Relazione sulla perizia eseguita per conto del Collegio Nazionale delle Guide Alpine Italiane sulle opere denominate: "Via ferrata del Cabiròl" di Capo Caccia (SS) e "Via ferrata di Giorré" di Cargeghe (SS).

VIA FERRATA DEL CABIROL - CAPO CACCIA (SS) - 16 dicembre 2017

VIA FERRATA GIORRE' - CARGEGHE (SS) - 17 dicembre 2017

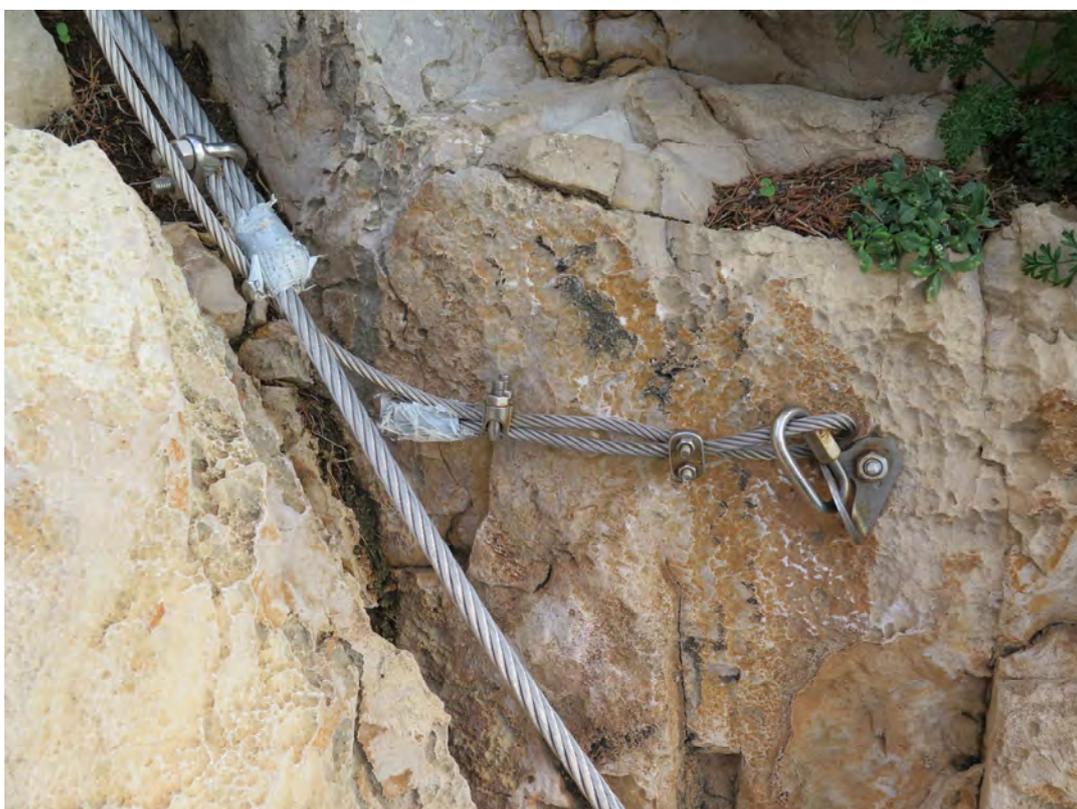
Unione in linea tra funi di diverso diametro su un unico ancoraggio per altro non idoneo alle unione di funi ma concepito come distanziatore per tratte orizzontali

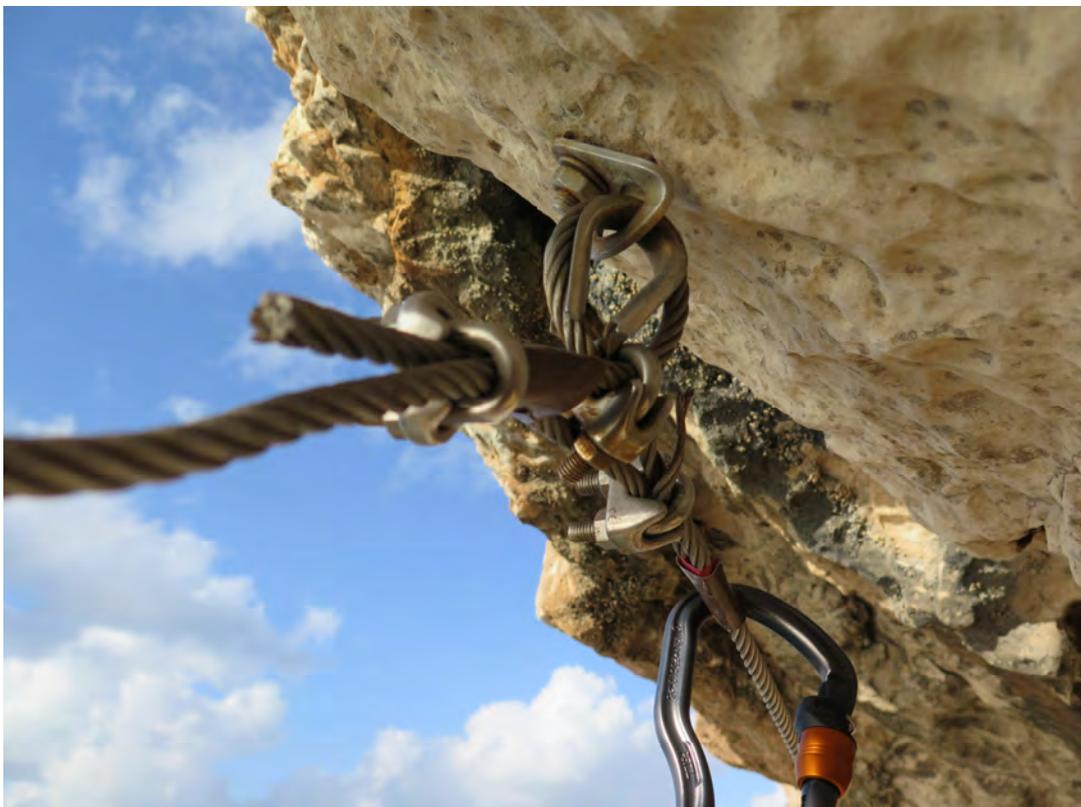
Ancoraggio della fune su pianta

Strani giri di fune su un fittone senza morsetti di bloccaggio

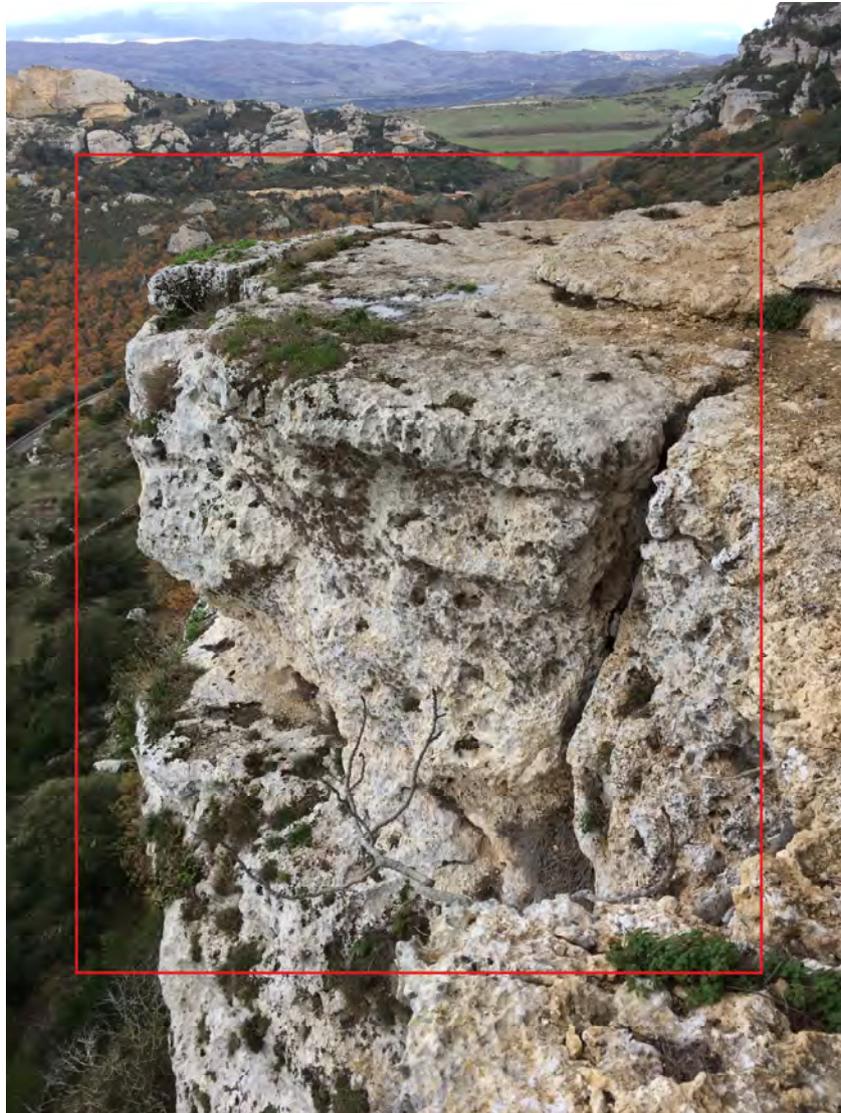
Grande blocco instabile adiacente al tracciato

Particolare della piastra instabile a lato del tracciato

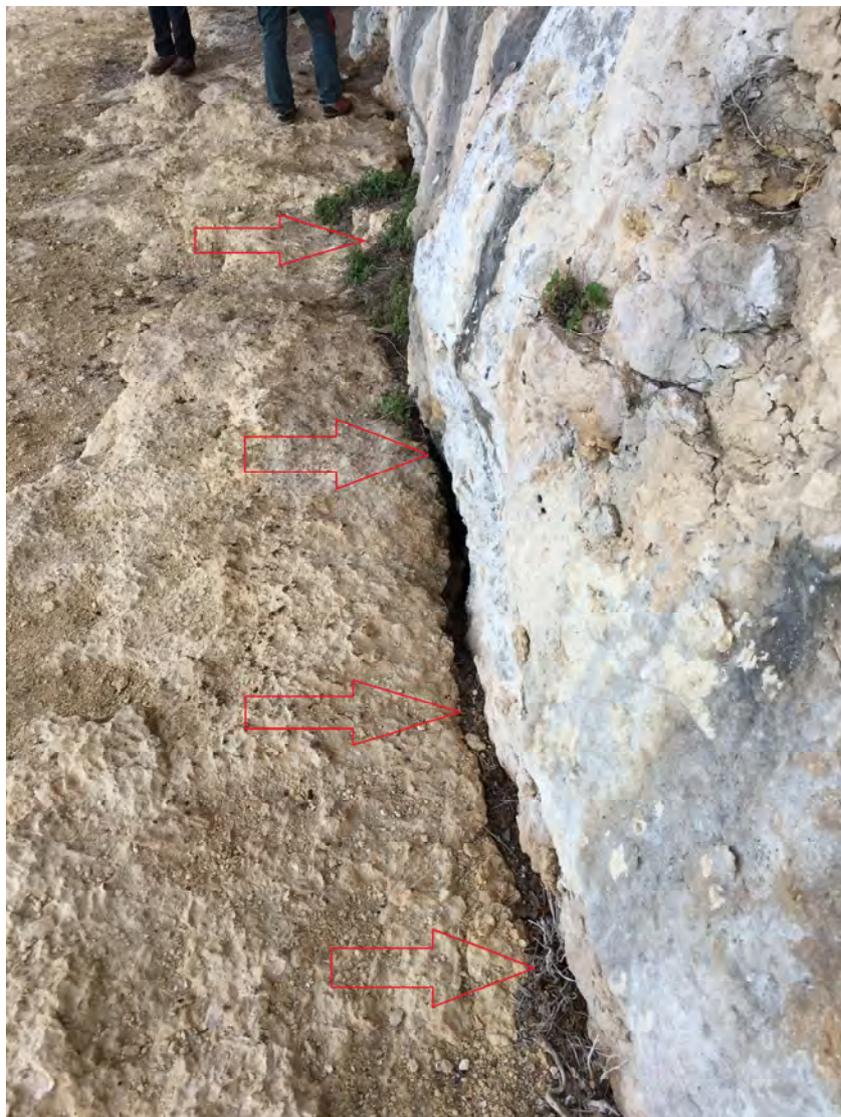
Lato Occidentale del grande blocco a rischio molto elevato di frana

Parte sommitale del blocco con la frattura della lunghezza di 20 m

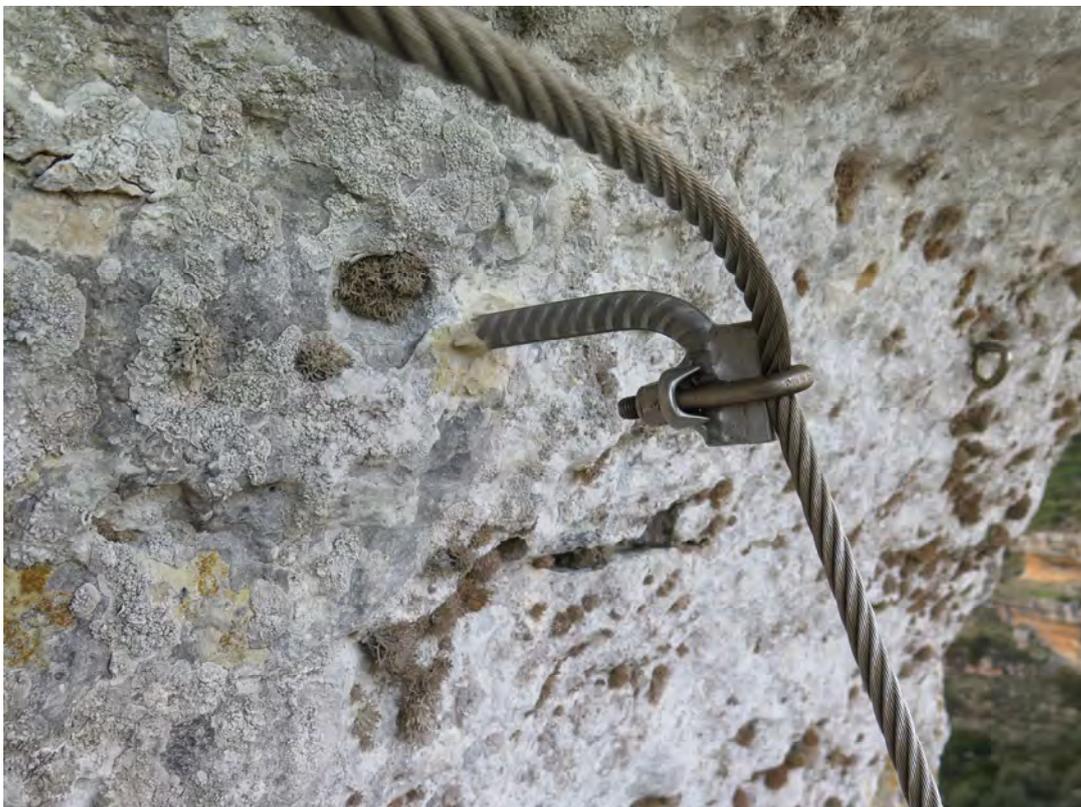
Brusco cambio di direzione della fune su un chiodo per tratti verticali. Questo anomalo utilizzo genera un momento torcente/flettente sull'ancoraggio.

Brusco cambio di direzione della fune su un chiodo per tratti orizzontali.
Questo anomalo utilizzo genera un momento torcente/flettente sull'ancoraggio.

La barra metallica non è completamente avvolta dall'ancorante chimico
con perdita di resistenza della connessione
